## Station d'Epuration Dumbéa 2

### Porter à connaissance relatif aux évolutions du projet

Novembre 2016

Rapport n°:E001.13405.001

**Figure 1 : Emprise autorisée et récolement de l'émissaire et de son diffuseur**

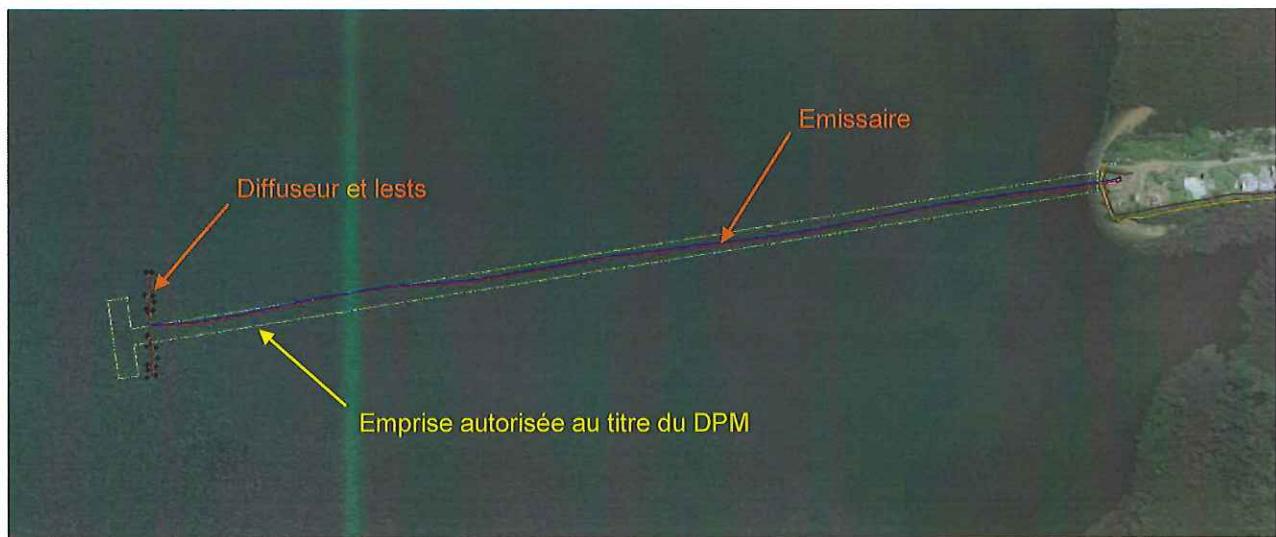
La figure ci-dessous présente l'emprise autorisée au titre de l'occupation du domaine public maritime (AODPM) ainsi que le récolement de l'émissaire et de son diffuseur (rouge/bleu). Les points noirs au droit du diffuseur symbolisent les plots bétons visibles (non enfouis) relevés par le géomètre.

Il apparaît donc que l'émissaire est positionné correctement dans l'emprise prévue et autorisée. Le diffuseur est lui en léger décalage de l'emprise délimitée dans l'arrêté n°1616-2014/ARR/DFA du 8 août 2014.

Il convient donc d'ajuster l'emprise autorisée au titre du DPM sur la base de la Figure 2.

Figure 4 : Récolelement du by-pass de la STEP Dumbéa 2

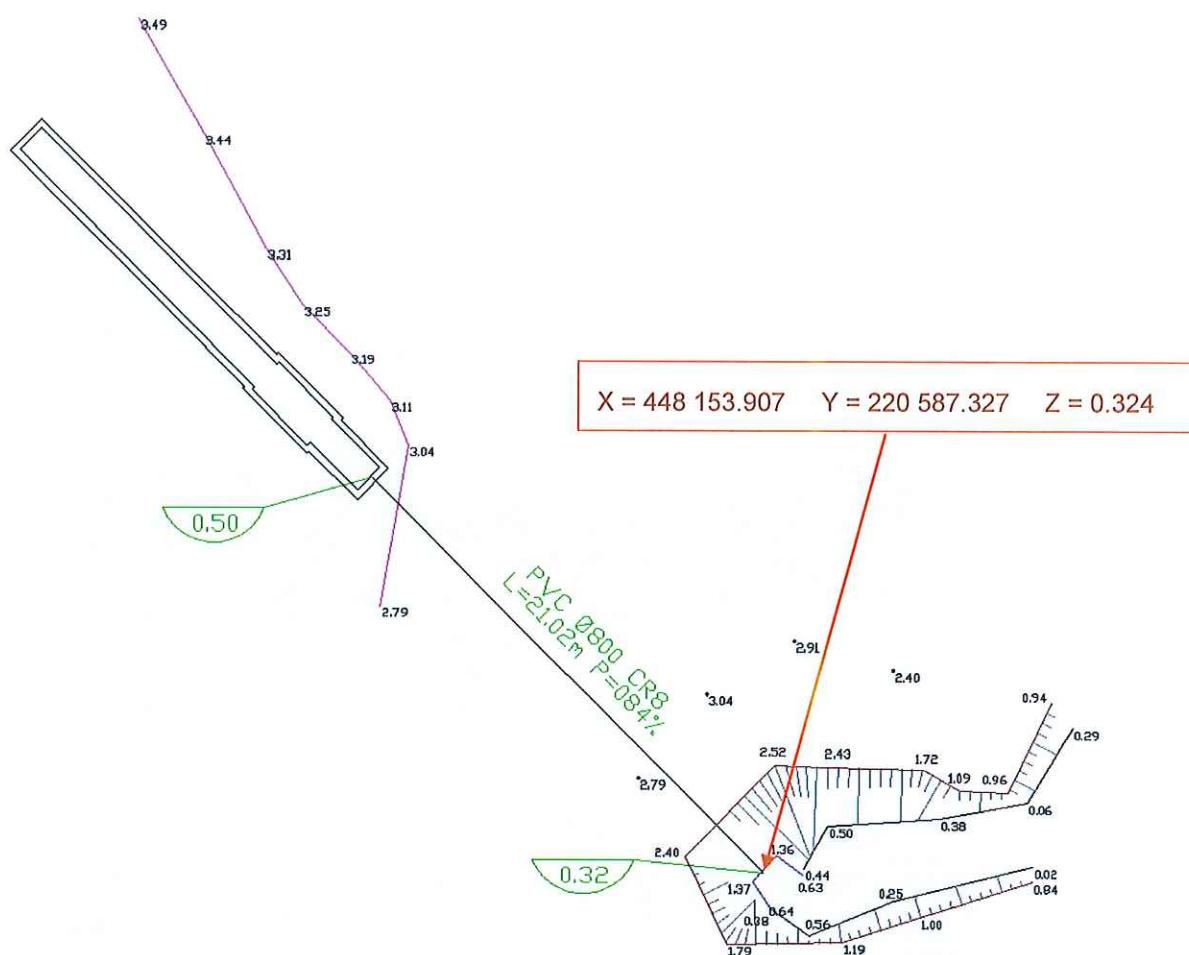
En phase projet, le rejet du by-pass de la STEP avait été positionné sur la base des levés topographiques disponibles peu précis sur cette zone. Ce dernier a depuis été posé et un récolelement de la canalisation ainsi que de la tête de buse est présenté en suivant.

Ainsi le rejet du by-pass de la STEP possède les coordonnées suivantes :

X = 448 153.907   Y = 220 587.327   Z = 0.324

**Figure 6 : Cuve de stockage de chlorure ferrique (file eau, en haut et file boue, en bas)**

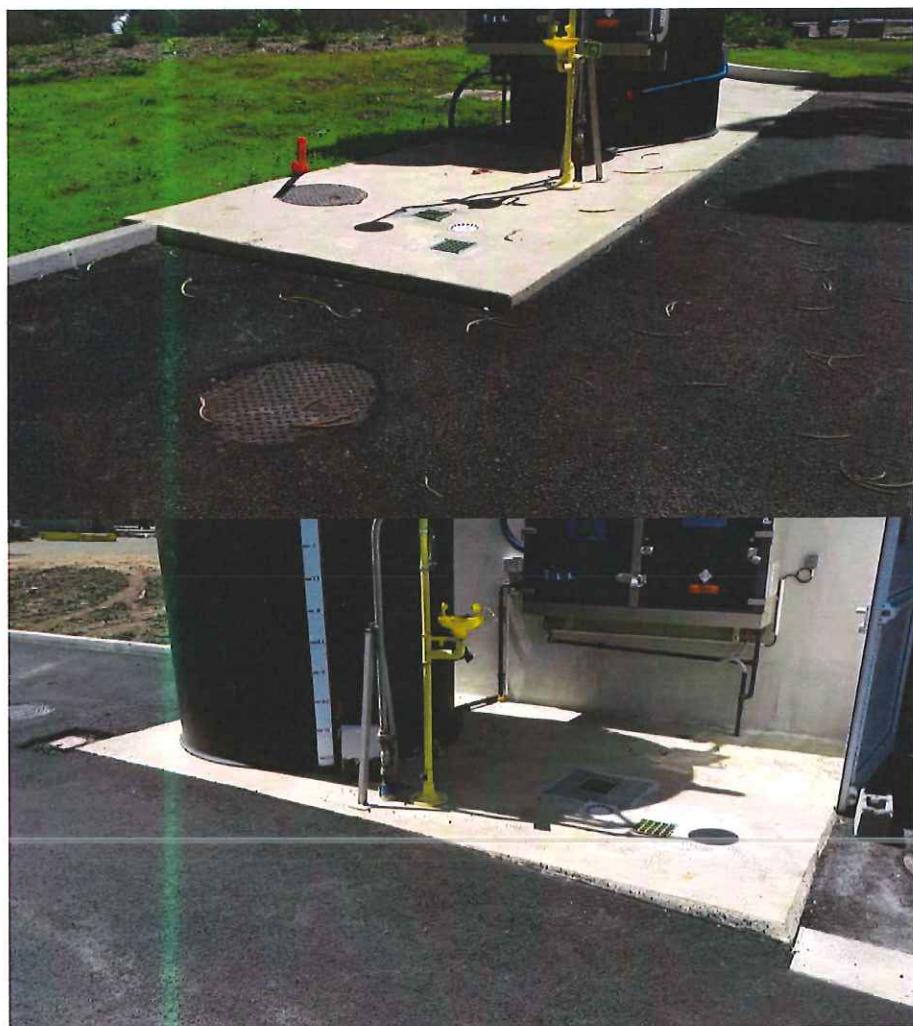
Les stockages de chlorure ferrique (à double enveloppe) destinés aux files eaux et boue (photos ci-dessous) sont positionnés sur des dalles étanches équipées de siphon de sol orientant les éventuelles égouttures lors du dépotage vers des cuves de rétention enterrées de 1 m<sup>3</sup>. Le risque de pollution lors du dépotage est donc sécurisé.

Proposition de modification du maintien  
du diffuseur

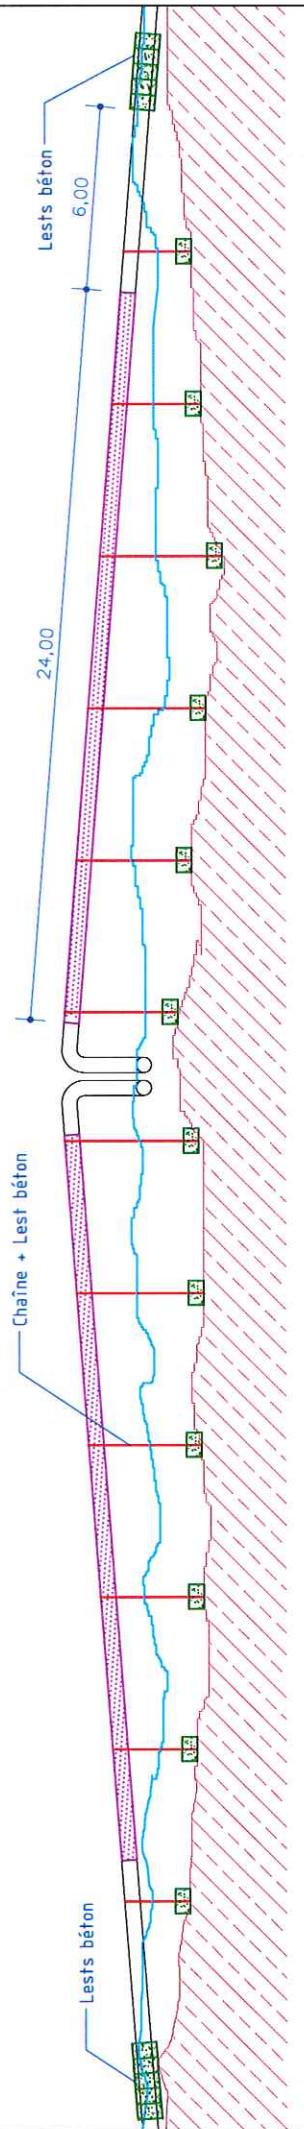
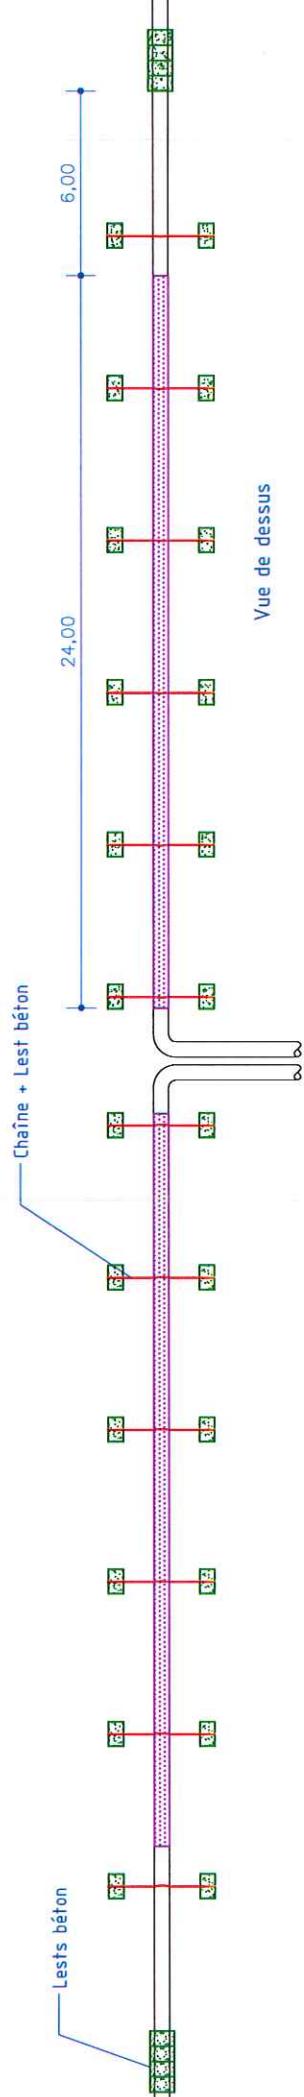
En phase chantier, une évolution du dispositif de maintien du diffuseur a du être opérée afin de s'adapter au sol en place et sécuriser ce dernier.

Le schéma de principe en Annexe 1 présente le système d'ancre qui a été retenu. Cette annexe présente également la note de calcul des lests, le récolement du diffuseur et corps morts visibles (non enfouis), ainsi que le récolement de l'émissaire et le profil en long associé.
